改善箇所説明図

改善の内容

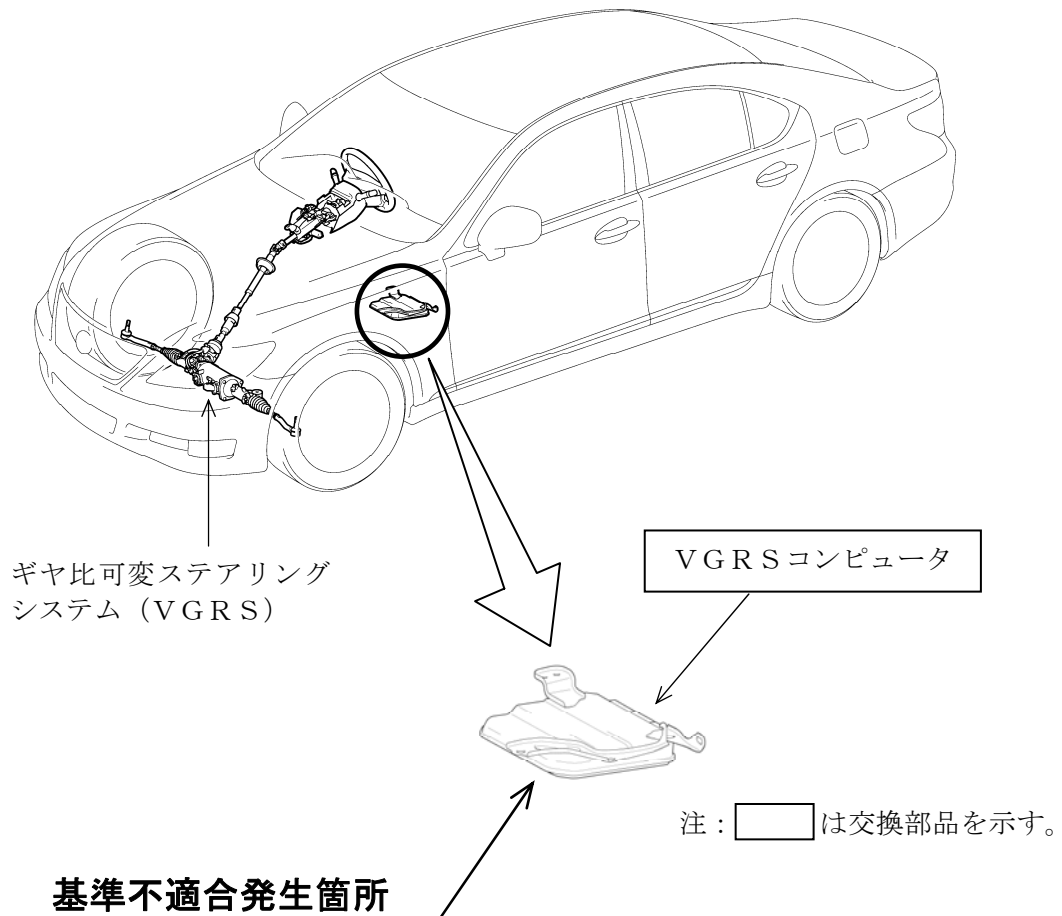
ギヤ比可変ステアリングシステム (VGRS) の制御プログラムが不適切なため、通常の据え切り操作から急ハンドルのような素早い戻し操作をすると、一時的にハンドルの中立位置が大きくずれることがある。

全車両、制御プログラムを修正したVGRSコンピュータと交換する。
なお、交換部品の準備が整うまでの間、運転時の注意事項を使用者に周知する。

識別：改善済車両にはエンジンルーム内の車台番号打刻位置右下部に黄色ペイントを塗布する。
